Subestação de Ponte de Lima

Estudo de Impacte Ambiental

**Aditamento ao EIA
(Processo de AIA n.º 3348)**

Nº Trabalho: T18.075

Figura 2.1 – Relação da implantação em estudo com a localização aprovada no processo de AIA nº2687

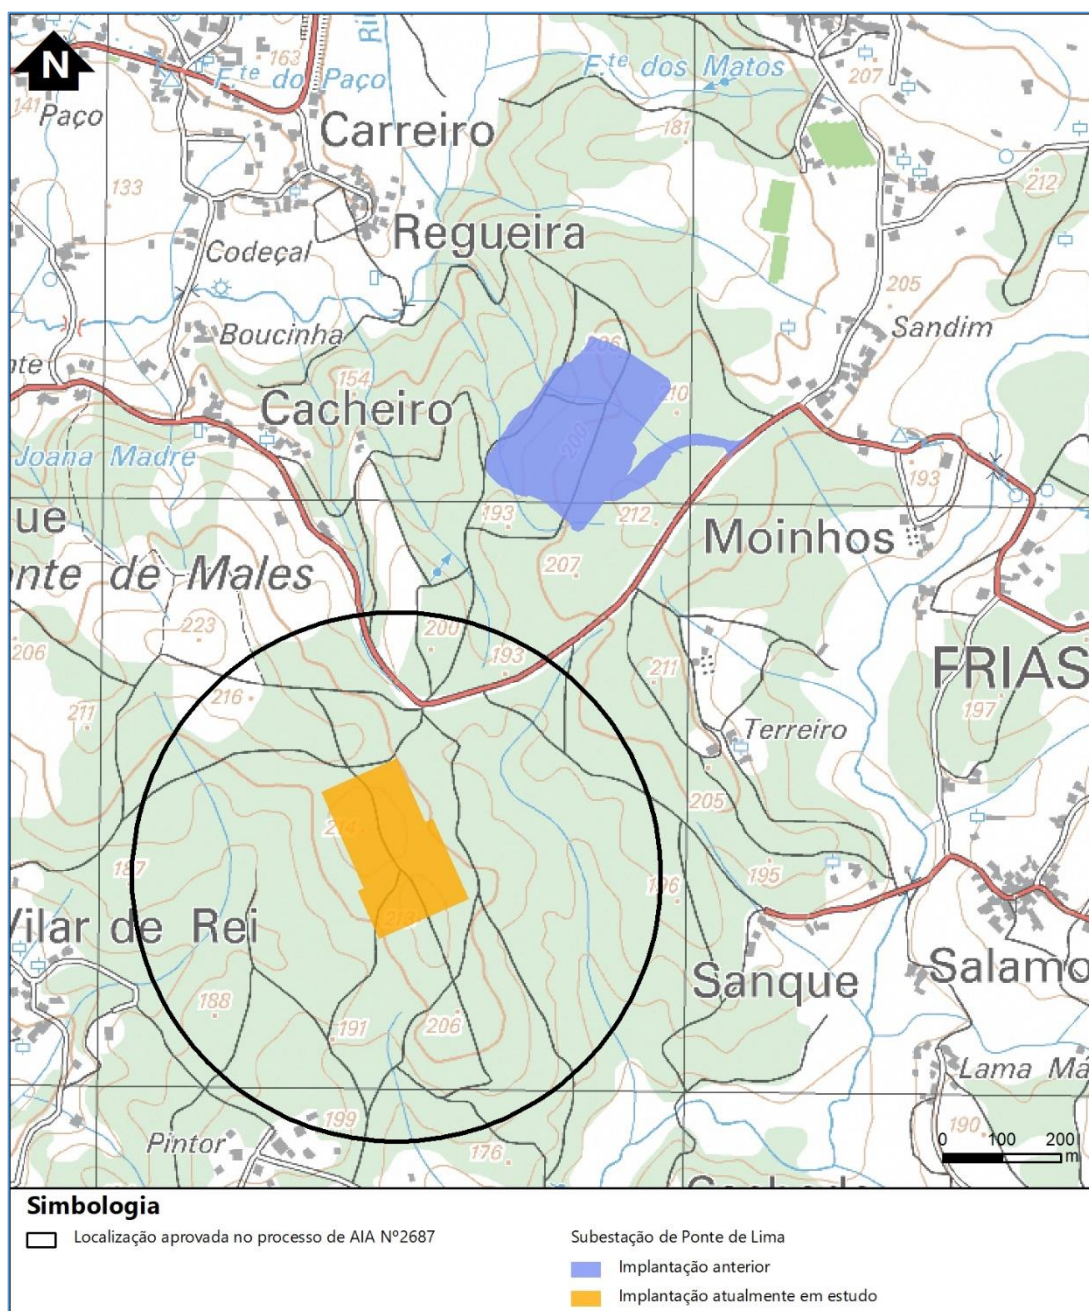
5. Esclarecer quanto às alterações de localização deste projeto da Subestação de Ponte de Lima relativamente à área de implantação aprovada pelo procedimento de AIA n.º 2687, no que concerne a esta subestação, então em fase de estudo prévio, apresentando cartografia que permita comparar as implantações.

Neste âmbito, apresentar uma figura com a localização A aprovada no âmbito do processo de AIA anteriormente realizado para esta subestação (AIA2687), com a sobreposição da localização considerada no projeto de execução objeto da presente avaliação.

Conforme explicitado no ponto anterior, a implantação da subestação foi alterada face ao previsto no processo de AIA anterior, face à impossibilidade de utilizar a localização aprovada. Desta forma, o projeto foi relocado para um local próximo, escolhido com a colaboração da Junta de Freguesia competente, de forma a implantar-se num local que, simultaneamente, se deslocasse o mínimo possível da anterior localização, fosse viável do ponto de vista ambiental (incluindo o patrimonial) e obtivesse uma concordância/validação da Autarquia local.

Apresenta-se de seguida a figura solicitada.

Figura 2.2 – Implantação de todos os elementos do projeto da subestação e linhas associadas

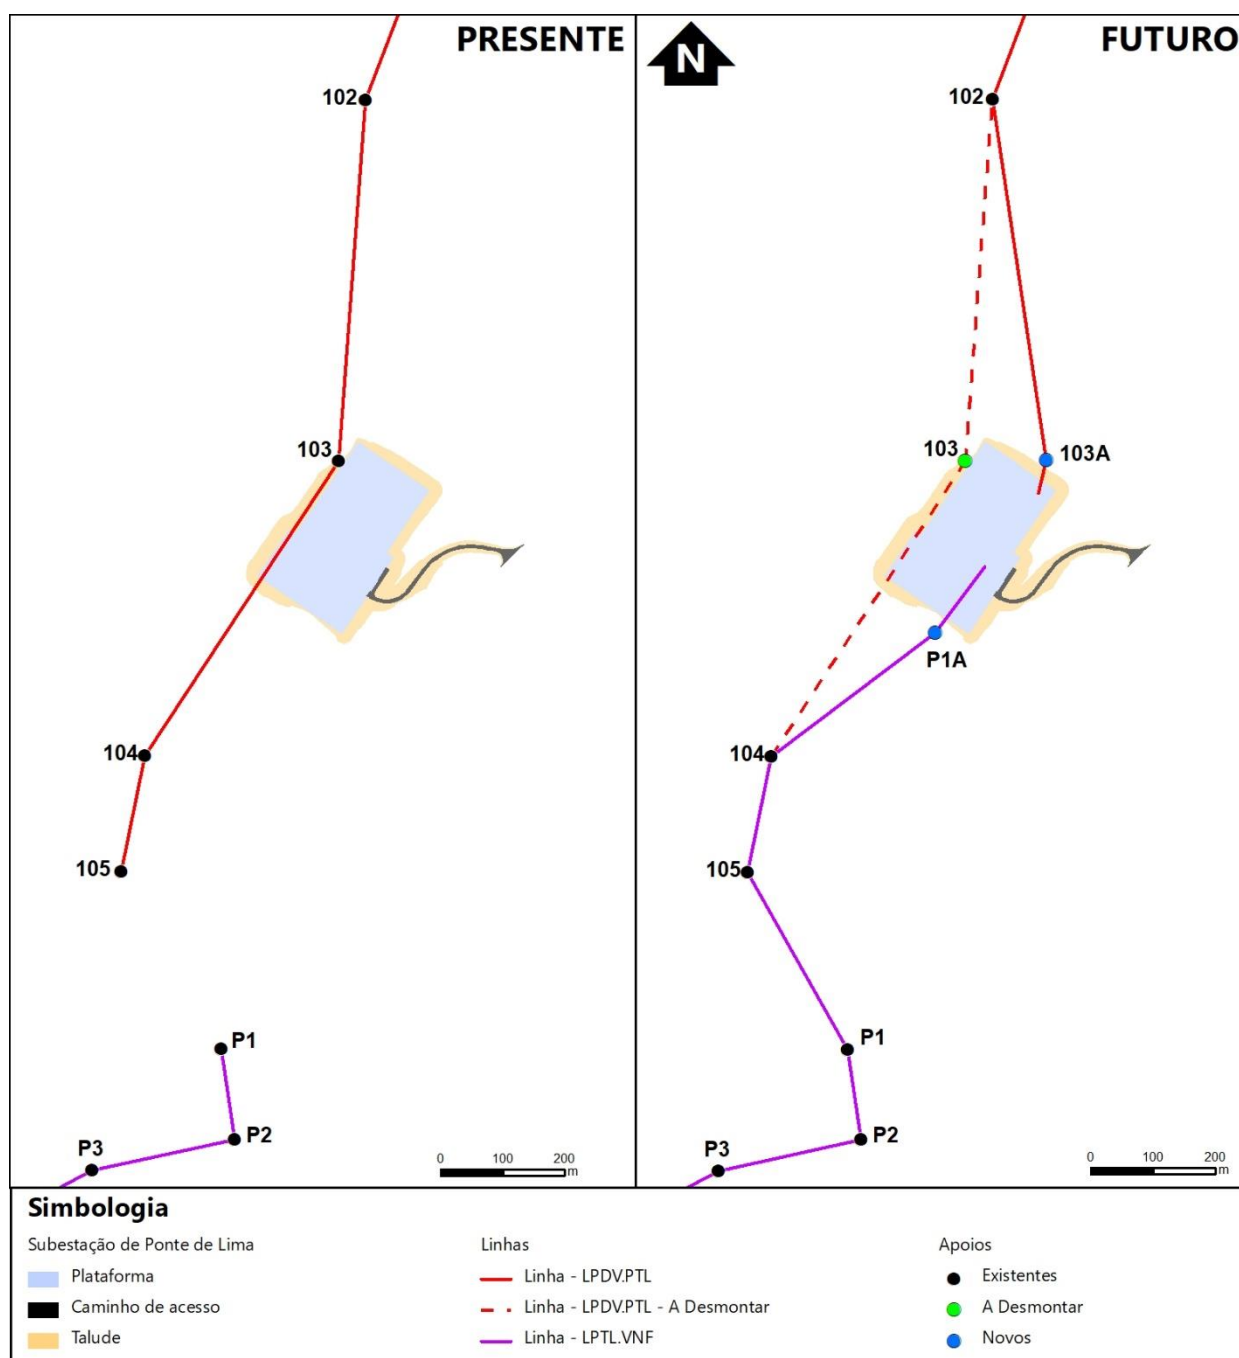
todos estes elementos devem ser facultados, sendo dado um enfoque especial à não disponibilização dos traçados de entrada e saída das linhas que constituem uma peça de informação com significativas implicações em diversos fatores ambientais e que determinarão alterações à avaliação realizada.

Além dos elementos gráficos em PDF, deve ser facultada uma versão digital em formato SHP, DWG ou KML.

Na figura seguinte sintetizam-se todos os elementos do projeto. No **Anexo C** apresentam-se os elementos do projeto de construção civil, incluindo-se, ainda, na versão digital, os formatos solicitados.

Na figura apresentada em resposta ao ponto 7 incluem-se as alterações previstas às linhas associadas.

Efetivamente, com a realocização da subestação de Ponte de Lima, verifica-se a necessidade de prolongar o projeto da atual linha Ponte de Lima – Vila Nova de Famalicão (LPTL.VNF), criando a ligação entre o anterior apoio P1 e o antigo apoio P105 da linha Pedralva – Ponte de Lima (LPDV.PTL), assim como de criar um novo vão entre o antigo apoio P104 desta última linha e um apoio novo P1A a construir, necessário para ligação por sul à nova subestação.

Do lado norte, será necessário desmontar a atual linha LPDV.PTL (já construída) entre os apoios P104 e P102, desmontando ainda o apoio P103 e criar um novo vão e um novo apoio, o apoio P103A, para ligação à nova subestação.

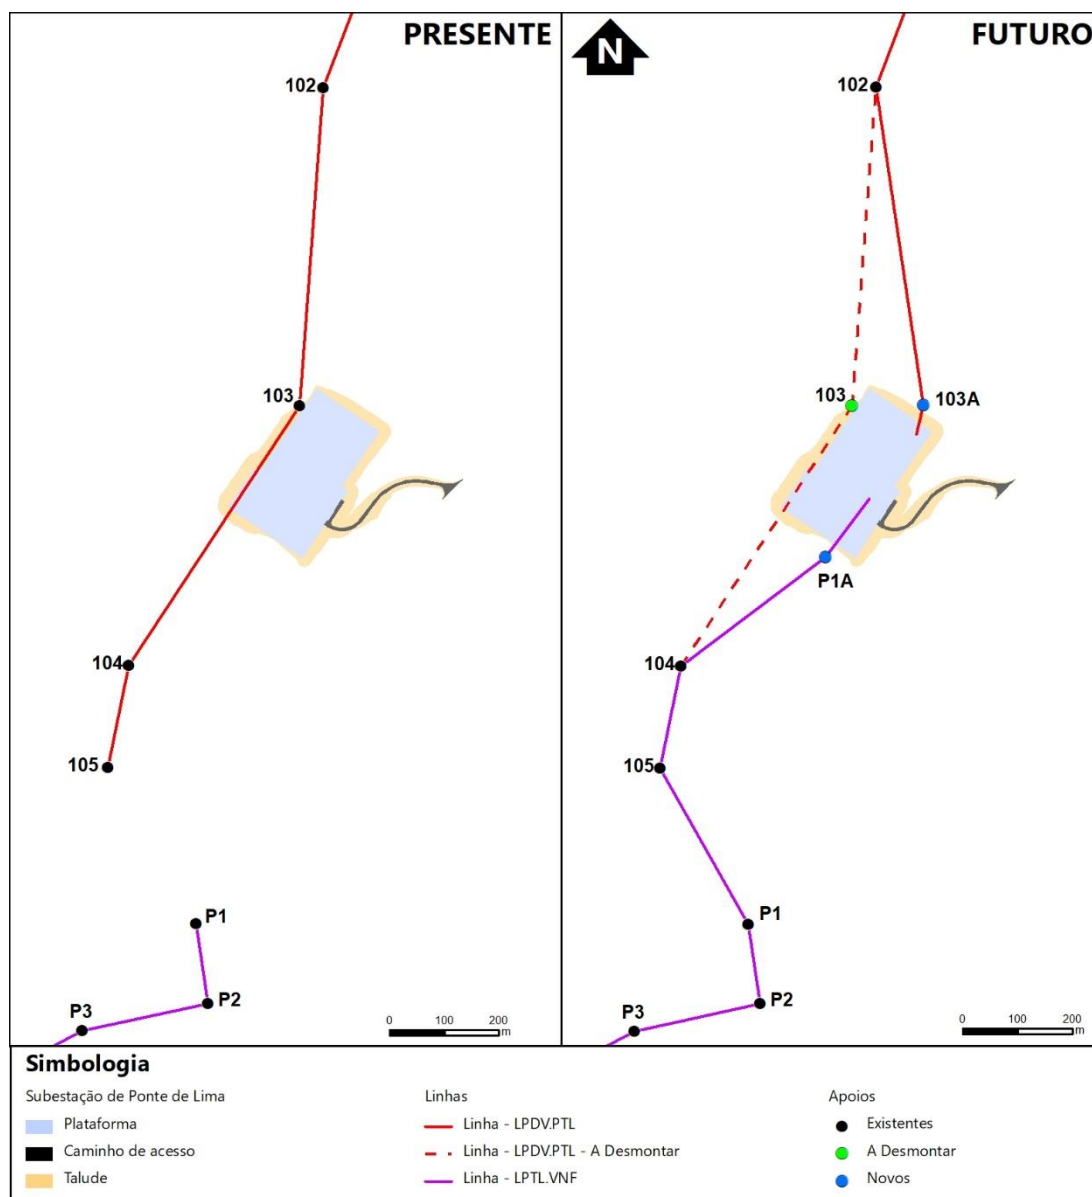
12. Apresentar desenhos com a topografia inicial do terreno e a modelação que se pretende efetuar, bem como os respetivos cortes à escala de projeto.

No **Anexo E** apresenta-se a cartografia solicitada, nomeadamente:

- Topografia inicial do terreno (Desenho ref.^a 073450);
- Modelação do terreno (Desenho ref.^a 073451);
- Localização dos cortes (Desenho ref.^a 073453);
- Cortes (Desenho ref.^a 073453 a 073457).

Figura 2.3 – Localização do projeto face a alcateias conhecidas

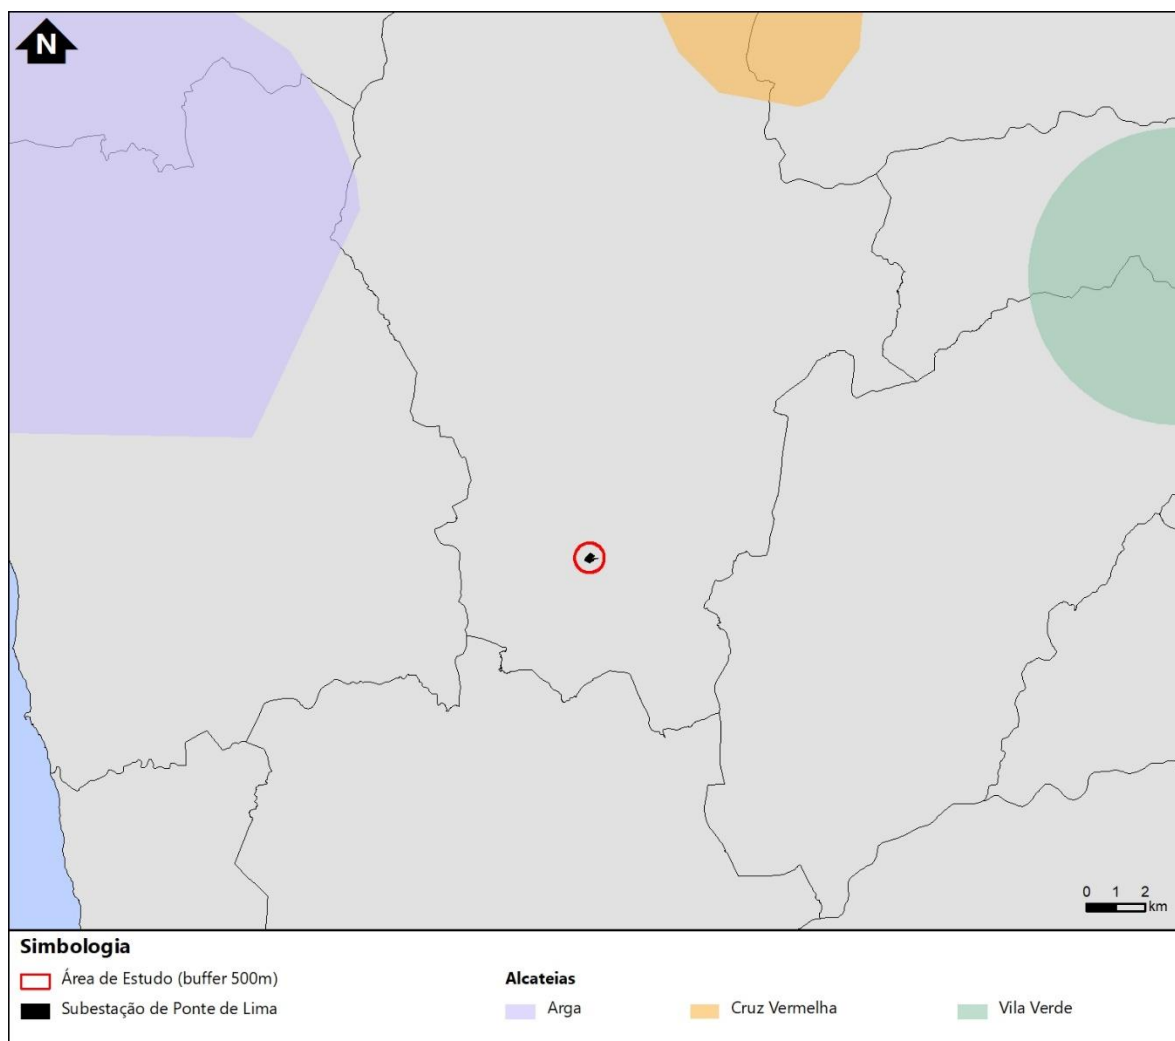
a. Apresentar aprofundamento e atualização do estudo referente ao lobo ibérico, tendo em atenção o estatuto da espécie e a fase atual do PACLOBO, nomeadamente os trabalhos em curso de atualização dos censos do lobo.

Segundo Nakamura et al. (2018), no âmbito do plano de monitorização de lobo associado ao parque eólico de Arga, a alcateia mais próxima da área de estudo localiza-se a cerca de 12km a noroeste.

Em outubro de 2005, junto da nascente do rio Âncora, foi encontrado um dejetos de lobo (PROSISTEMAS, 2011b), e foram reportados ataques de lobo ao gado em fevereiro de 2005 (quatro caprinos e um equino) na serra de Arga (Nakamura et al., 2018). Entre 2006 e 2009 os trabalhos de monitorização da espécie na zona de Arga não detetaram vestígios (PROSISTEMAS, 2011a). Em 2013 foi de novo confirmada a presença da espécie, tendo ocorrido reprodução regular entre 2014 e 2017. Entre 2018 e 2019 foram encontrados, no âmbito dos trabalhos de monitorização da alcateia de Arga 236 dejetos de lobo e no verão de 2018 o efetivo populacional era de 12 indivíduos (cinco adultos e sete crias) (Nakamura et al., 2019). Tendo em conta a presença de habitat favorável e a recuperação populacional de alcateias próximas de Arga, a população de lobos de Arga tem vindo a recuperar possivelmente devido à recolonização da zona por lobos dispersantes (Nakamura et al., 2018). A alcateia de Arga é considerada uma alcateia confirmada (Nakamura et al., 2019).

Figura 2.4 – Pontos de monitorização de ruído

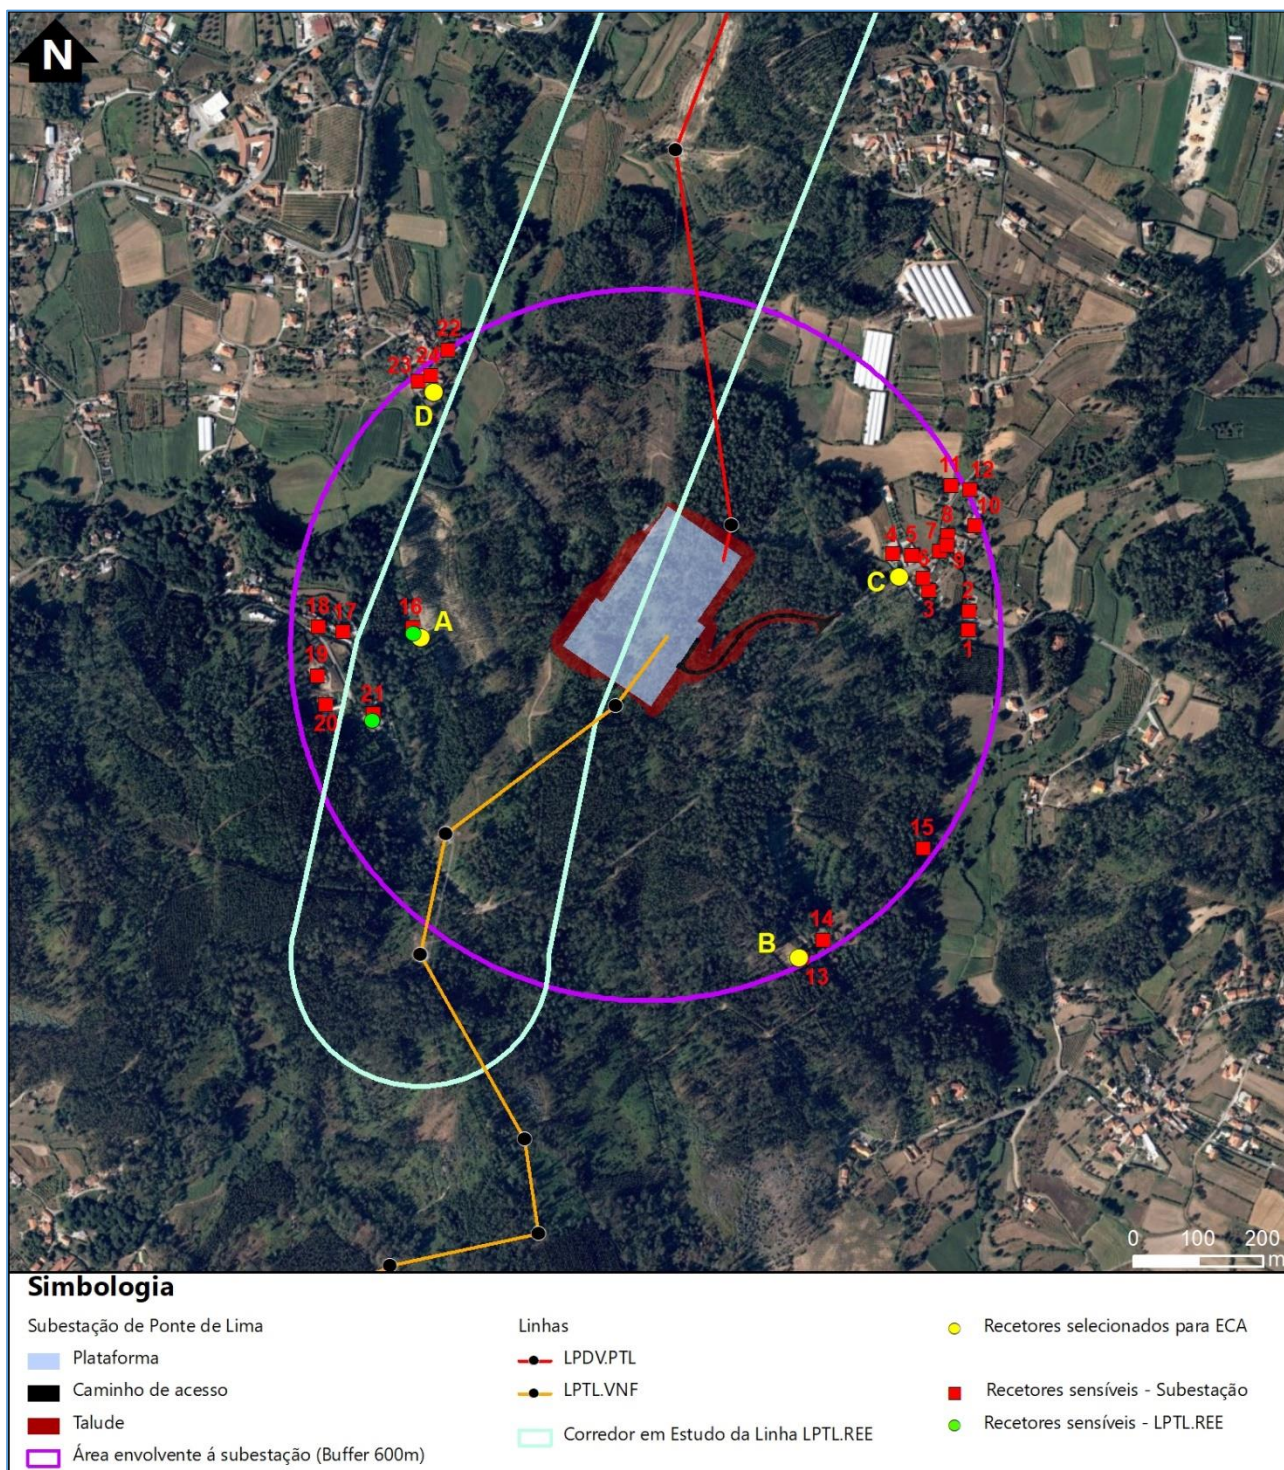
ii. Indicar os pontos de medição associados a cada um dos critérios, em particular os que pretendem representar os impactes cumulativos.

Confirma-se que os critérios de Incomodidade e Exposição são avaliados nos mesmos pontos de medição e de análise, cuja implantação se apresenta na figura seguinte.

Figura 2.5 – Proposta de pontos de monitorização

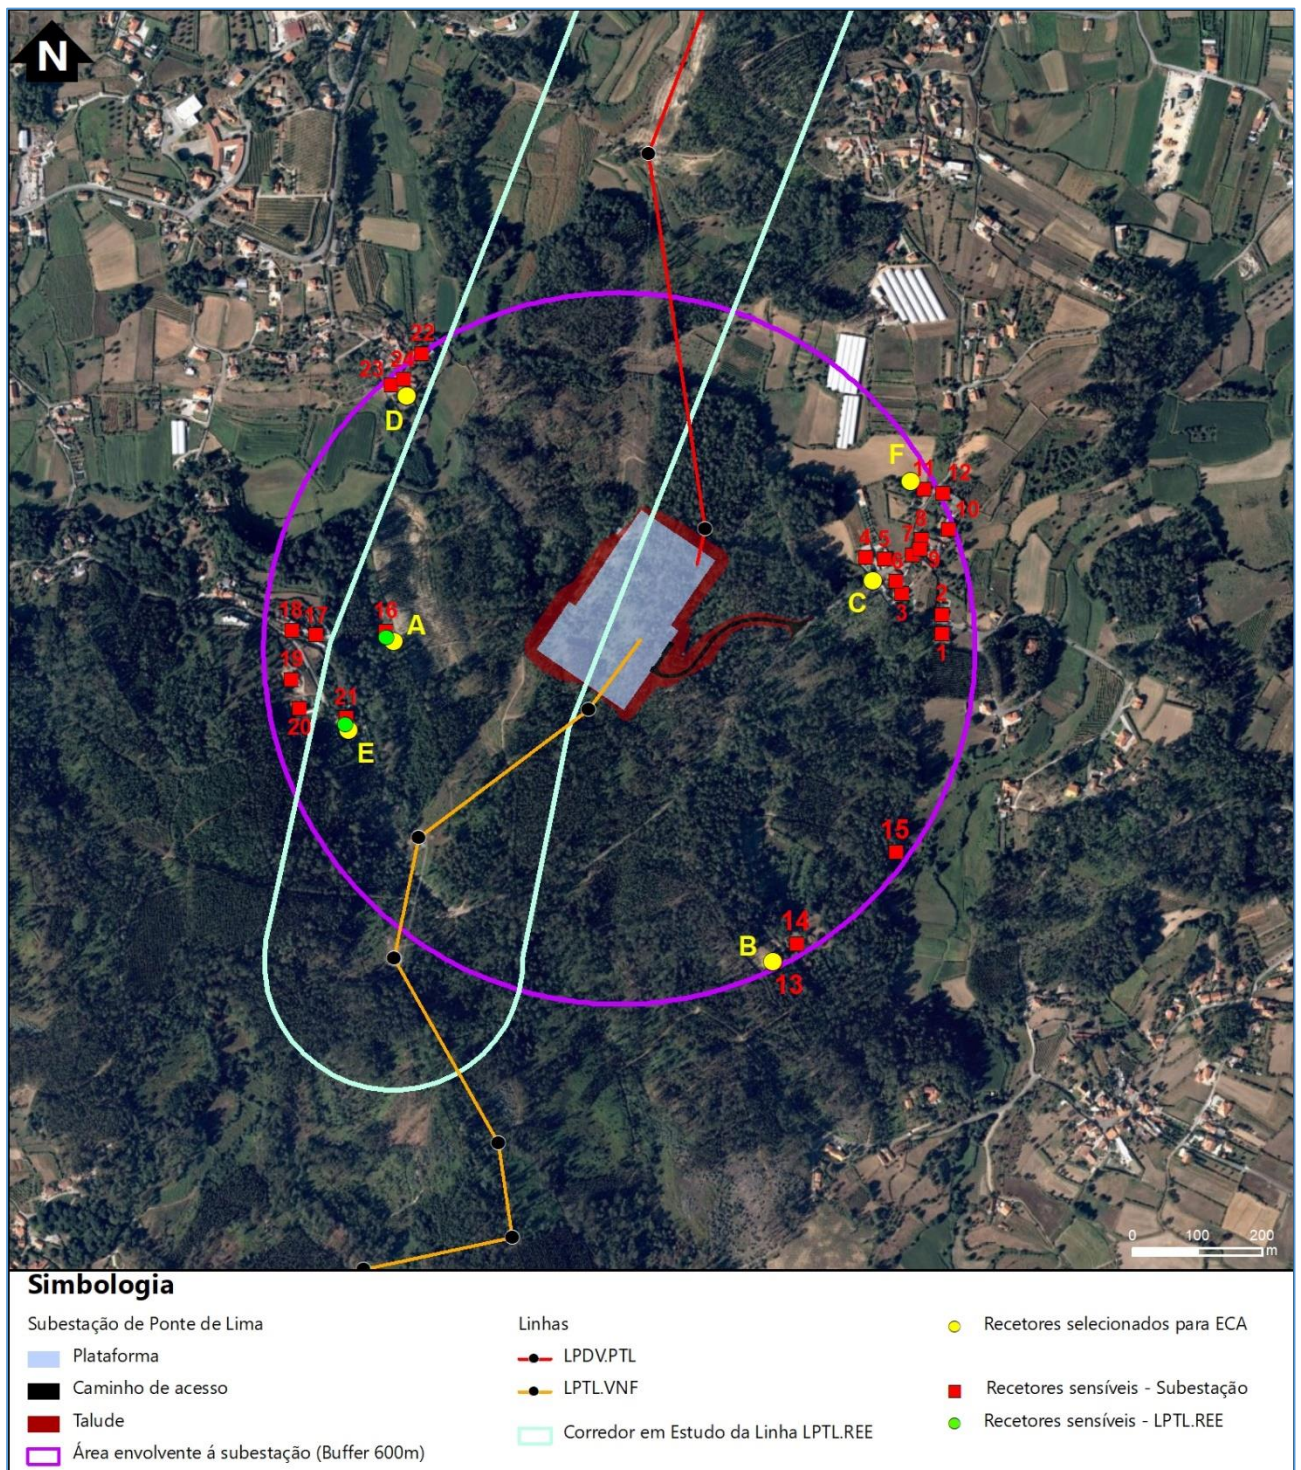
Atendendo ao exposto e aos resultados patentes no ECA, deve ser proposto um plano de monitorização, pelo menos nos recetores mais próximos e, adicionalmente, um ponto no limite da Subestação na direção da reatância shunt para o recetor sensível mais próximo (segundo a imagem dos recetores sensíveis será na direção do ponto A).

O plano de monitorização proposto é apresentado na tabela seguinte.

Os resultados obtidos deverão ser confrontados com os valores estabelecidos no Regulamento Geral de Ruído – RGR (aprovado pelo Decreto-Lei n.º 9/2007, de 17 de janeiro, retificado pela Declaração de Retificação n.º 18/2007, de 16 de março, e alterado pelo Decreto-lei n.º 278/2007, de 1 de agosto) ou legislação equivalente, em vigor à data de realização dos ensaios. O relatório deverá cumprir com o exposto no Anexo V da Portaria n.º 395/2015, de 4 de novembro, integrando fichas de caracterização dos pontos de monitorização.
